L1 (1vnt)

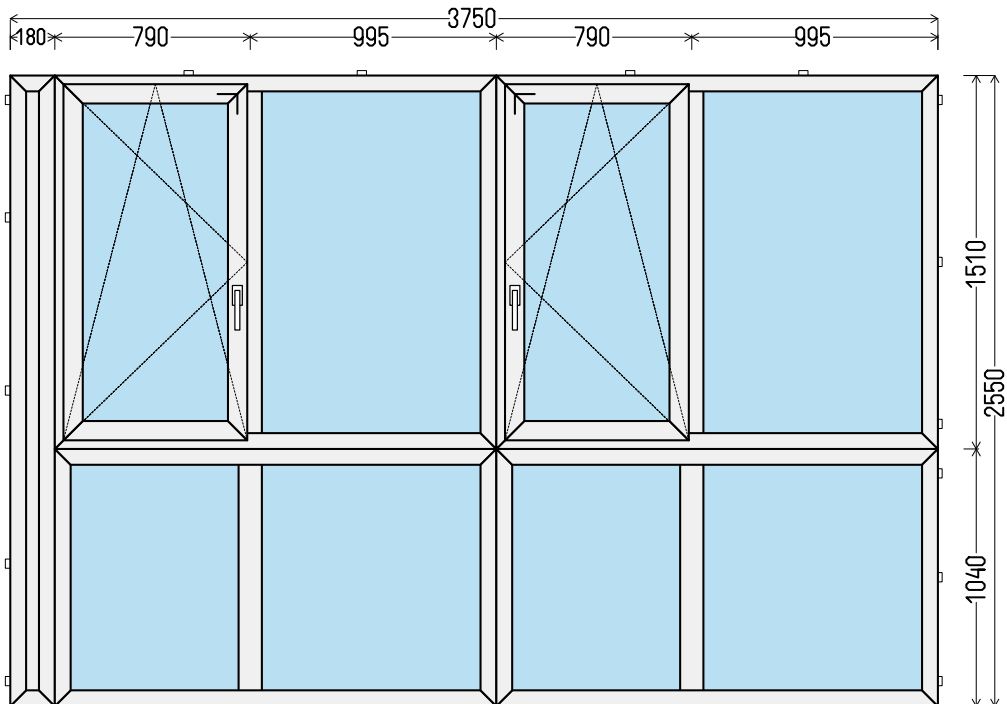
Toks turėtų būti balkonas. Varčiai reikia atidarymui 910 mm. Dabar turime aištelės plotis 1000 mm, minus 80 mm lango rėmui, lieka 920 mm. Jeigu apšiltina balkoną, kaip numatyta projekte 100mm termoizoliacinėmis plokštėmis, lieka 790 mm lango atidarymui.

Gal tada tinktų toks variantas, kad darom ne visus atidaromus langus ir nevarstomas dalis padidinam.
